改善箇所説明図

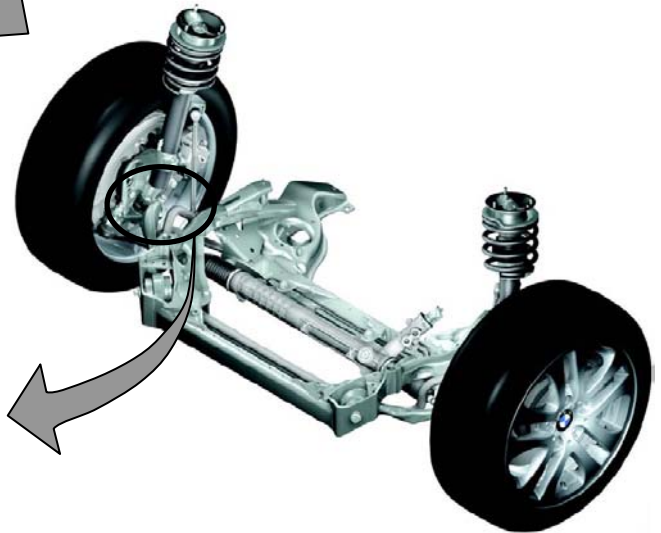
基準不具合発生箇所

フロントロアアームとタイロッドエンドをハブキャリアに固定するナットの締め付けが不十分なため、走行等の振動により当該ナットが緩むことがある。そのため、そのままの状態で使用を続けると、ナットが外れ、最悪の場合、ロアアーム又はタイロッドエンドがハブキャリアから外れ、走行不能となるおそれがある。

全車両、当該部品の締め付け状態を確認し、緩んでいた場合はその部品およびハブキャリアを交換する。

識別：作業完了車には、右ストラットタワーへ青色ペイントマークを塗布する。
